添付 7.3-1(6/7) 図7 使用済燃料受入れ・貯蔵建屋の地下水排出量と降水量の比較

「六ヶ所再処理施設の安全性に関する総合的評価に係る報告書」に係る正誤表（56/94）

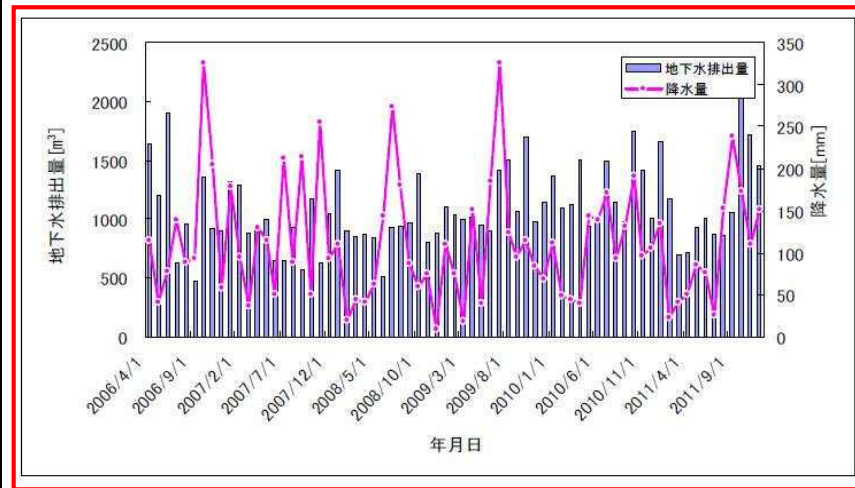
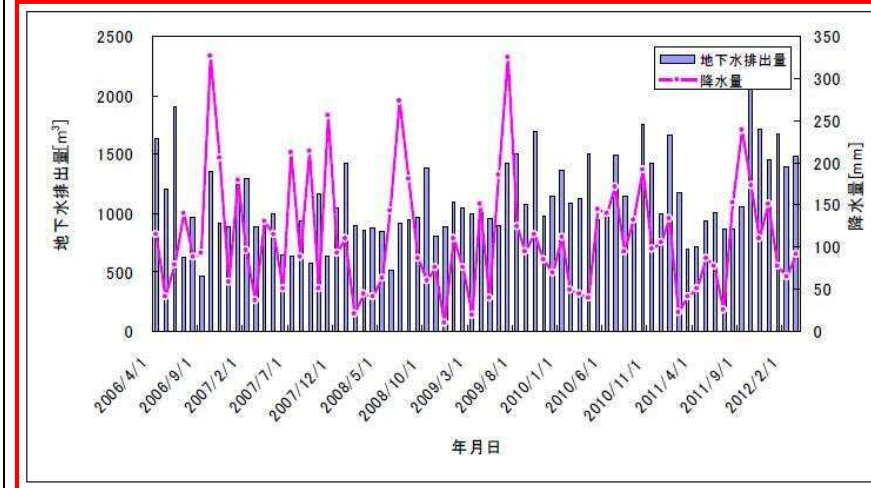
誤

正

添付 7.3-1(6/7) 図8 使用済燃料受入れ・貯蔵建屋の地下水排出量と降水量の相関

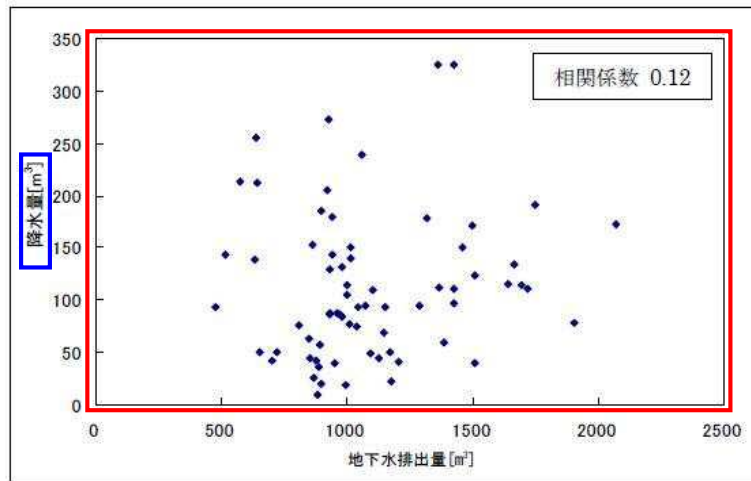
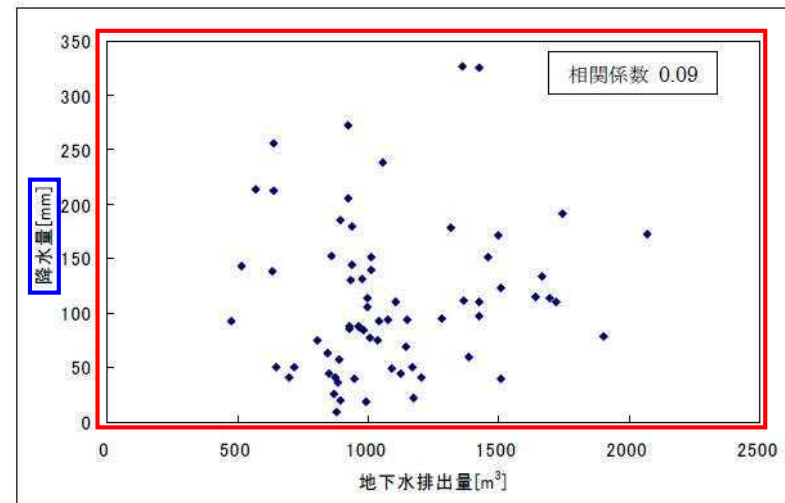
誤

正

添付 7.3-1(7/7) 図9 第1 ガラス固化体貯蔵建屋の地下水排出量と降水量の比較

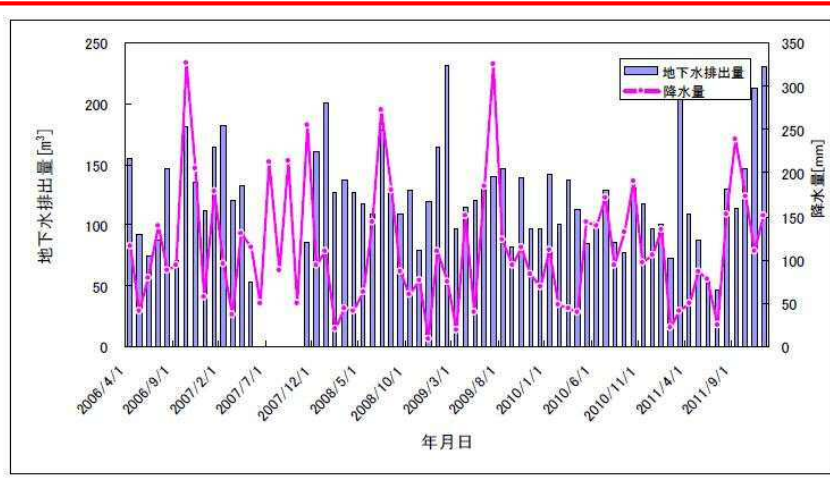
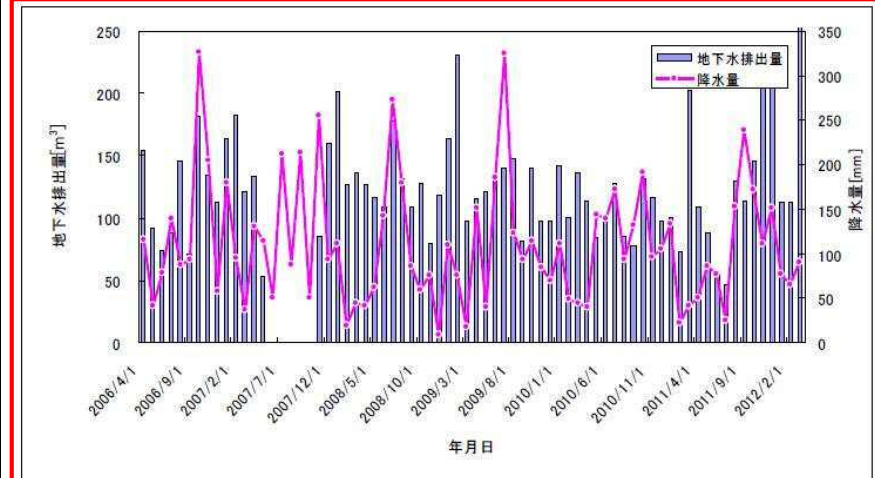
誤

正

添付 7.3-1(7/7) 図10 第1 ガラス固化体貯蔵建屋の地下水排出量と降水量の相関

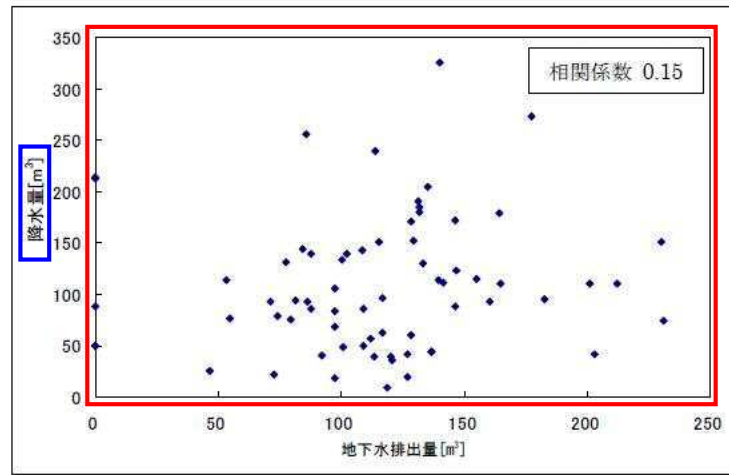
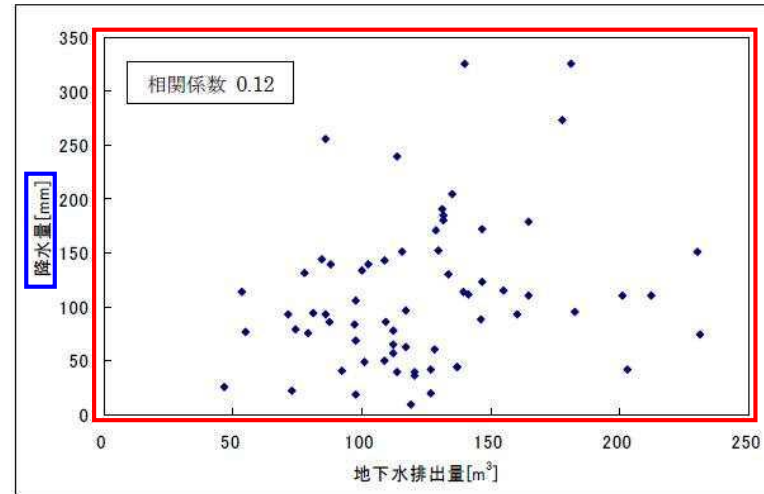
誤

正

添付 8.1.2-2(14/17) 図 8 耐震バックチェックにおける動的機能維持の評価手順

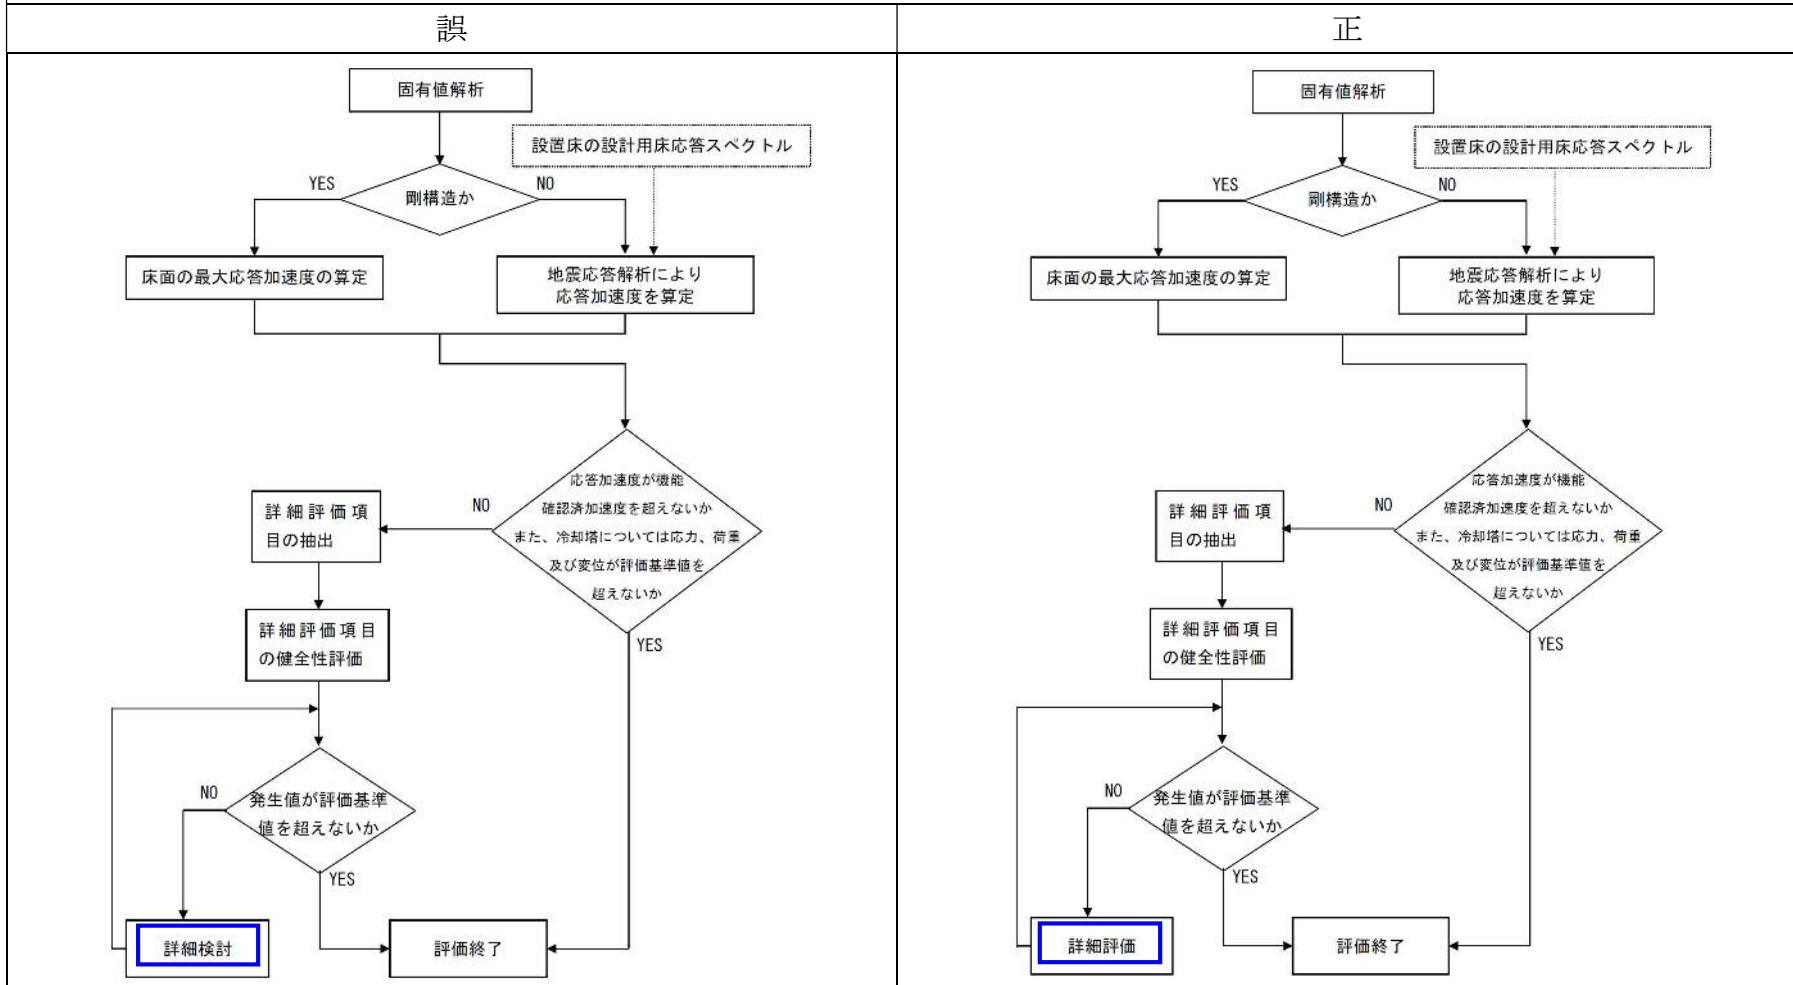
No. 83

添付 8.1.3.1-1 安全冷却水系の系統及び安全冷却水系に係る電源系統

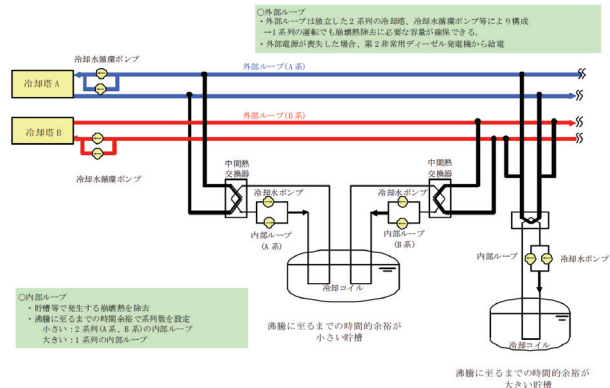
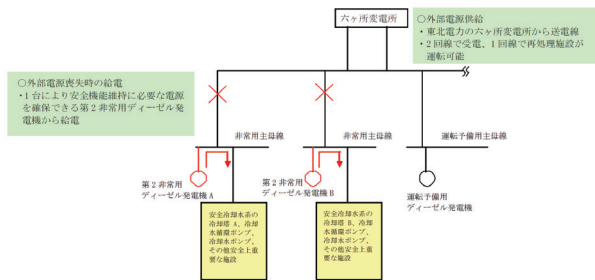
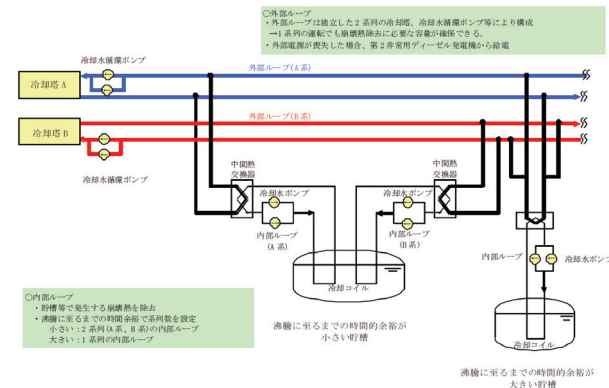
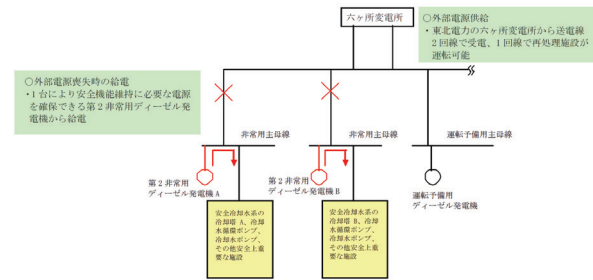
誤

正

安全冷却水系の系統及び安全冷却水系に係る電源系統

安全冷却水系の系統概要図

安全冷却水系に係る電源系統概要図
